KASTENWANDEN HANDHAVEN:

SITUATION :

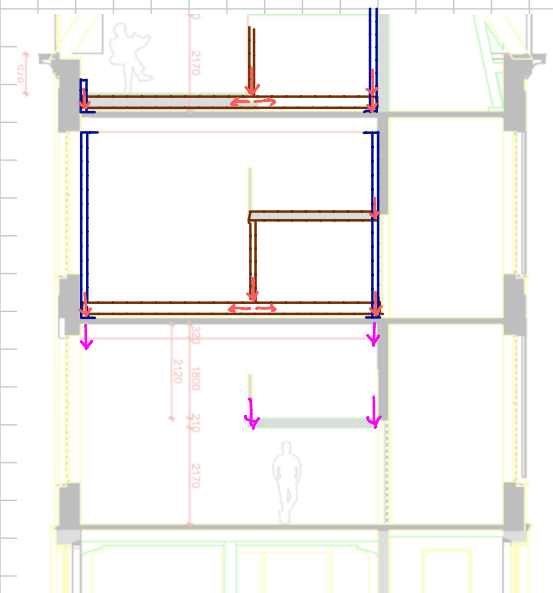
- (A) (EXTRA) BELASTING UIT TOEGEVOEGDE ENTRESOLS VD2 + VD3 MOET NAAR DE FUNDERING. DEZE BELASTING ZIT IN DE UNP'S TEGEN HET METSELWERK (GANGWAND & ACHTERGEVEL).
- (B) DE ENTRESOL CONSTRUCTIE OP DE EERSTE VERDIEPING MOET OPGEVANGEN EN HERLEIDT WORDEN NAAR DE GANGWAND EN ACHTERGEVEL. HIERVOOR DIENST EEN LIGGER (BV. KERSTO) IN-GEBRACHT TE WORDEN VAN CA. 6,8 m.
- (C) ER ZAL EEN WONINGSCHIEDANDE WAND INGEBRACHT MOETEN WORDEN DIE VOLDOET AAN GELUID- & BRANDEIS.

SLOOPANALYSE KASTENWAND:

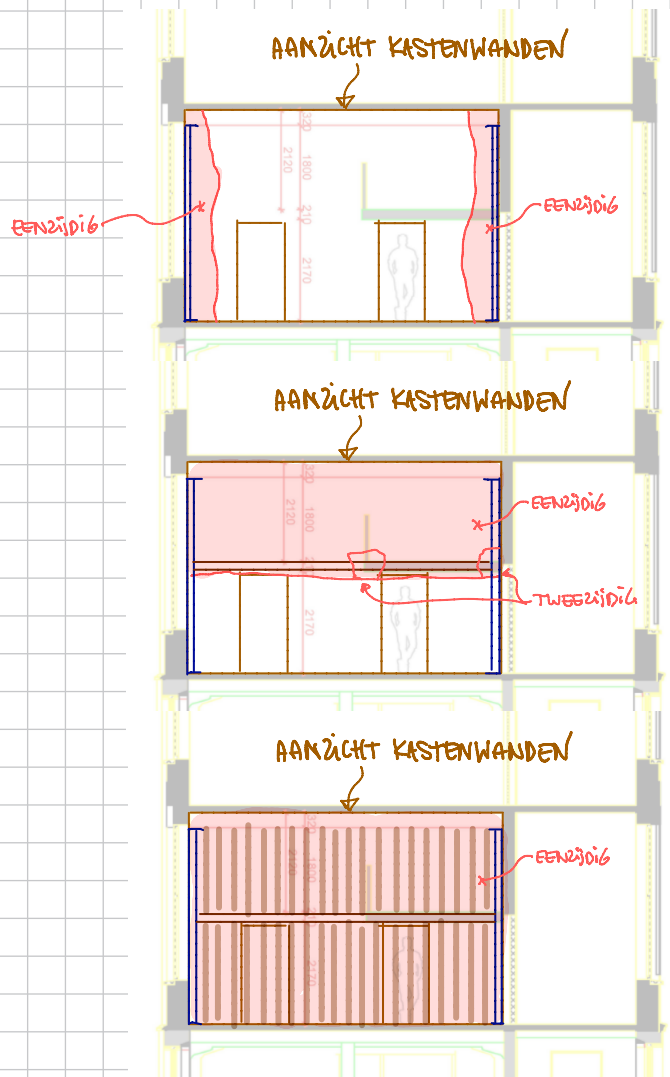
VANUIT DE ZAKEN (A) (B) EN (C) DIE INGEBRACHT/GEREGELD MOETEN WORDEN, GEEF DAT DE VOLGENDE 'TE SLOPEN' (EN TE HERSTELLEN) ONDERDELEN:

(A) IN BRENGEN WNP
KOLOMMEN

(B) ENTRESOL OPVANGEN
EN NAAR KOLOM AF DRAGEN

(C) NIEUWE WS WAND
(STEL HSB)

CONCLUSIE IS DAT ER SLECHTS EEN ZIJDE VAN DE KASTENWAND GEHANDHAAFD KAN BLIJVEN.
